機種 | 屋内用断路器

盤面操作式断路器 DV-UE 形の表示ランプ変更のお知らせ

扱	A	日付	2022年8月	件名	盤面操作式断路器 DV-UE 形の表示ランプ変更のお知らせ
整理番号	KER-607	三菱電機(株) 機器事業部

図 1. 外観及び変更箇所 (例:DV-UE 形 水平取付)

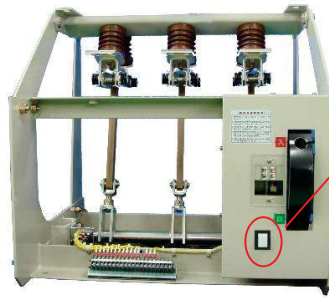
上記盤面操作式断路器の表示ランプを以下の通りに変更します。

外観・寸法上の違いはありますが、機器本体の性能に影響なく、ご使用に支障を与えるものではありません。

表示ランプ取付箇所※詳細は表 1

変更前	変更後
外観 (表示ランプ点灯時)		
寸法	H26×W18×D14	H27×W22×D8
明るさ	2W	5W (変更前より若干明るくなります。)
